改善箇所説明図

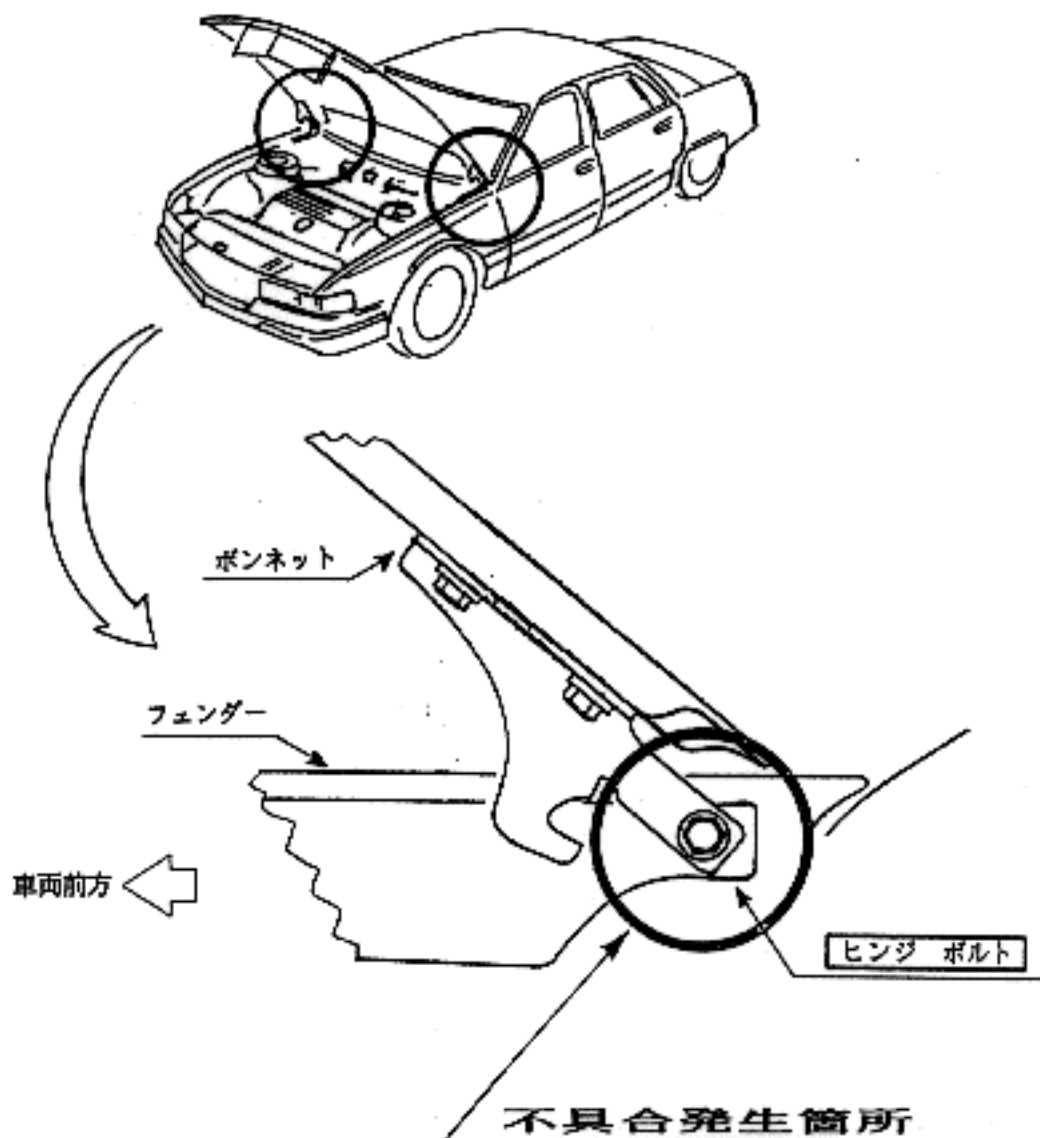
〔ボンネットのヒンジボルトの熱処理が不適切なため、そのままの状態で使用を続けると、当該ヒンジボルトが折損し、衝突の衝撃により、最悪の場合、ボンネットがフロント ガラスを突き破るおそれがある。〕

左右のヒンジボルトを良品と交換する。

左ストラット取り付けボルト頭部に白ペイント塗布。
